## Hitna sigurnosna terenska obavijest

### Ažuriranje softvera na uređaju za dijalizu

#### NIPRO CORPORATION

- **FSCA broj:** FSCA 2021/07/30
- **Proizvod:** Surdial X
- **Tip radnje:** Ažuriranje softvera

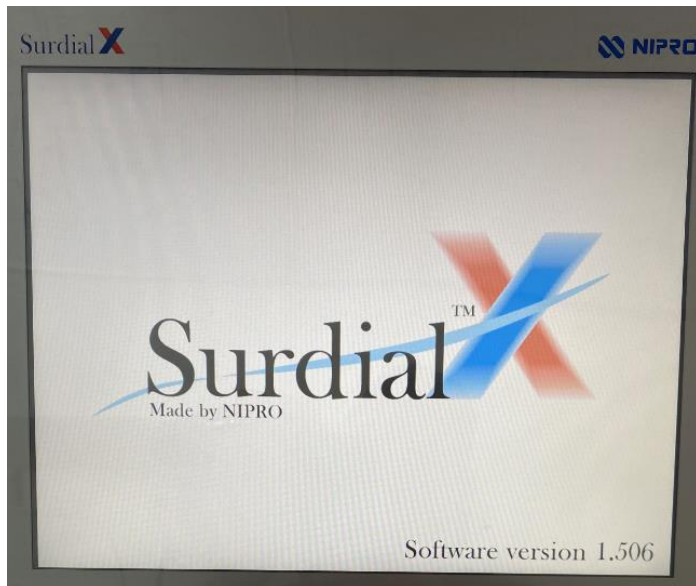
Softver 1.485 ili noviji ima dodatnu sekvencu unutar testa pokretanja za potvrdu funkcije UFP-e. Stoga uređaji koji rade na starijim verzijama softvera moraju se ažurirati na verziju 1.485 kako bi se osigurao ispravan rad uređaja i smanjili potencijalni rizici.

Prilikom pokretanja uređaja, prikazuju se naziv modela i verzija softvera.

Sve dok softver na uređajima nije ažuriran na verziju 1.485 ili noviju, rizik od netočnosti u procesu ultrafiltracije može se smanjiti tako da:

1. provjerite da je postavka provjerea propuštanja zatvorenog kruga tijekom postupka podešena na: UKLJUČENO (60 min).
2. primijenite dobru kliničku praksu u skladu s međunarodnim smjernicama KDOQI .
3. Posebice se obratite pažnju na:
  - praćenje stanja pacijenata tijekom postupka,
  - precizno vaganje pacijenta prije i nakon dijalize,
  - upotrijebite alate koji prate stanje pacijenta, poput monitora za praćenje krvnog tlaka dostupnog na uređaju Surdial X.
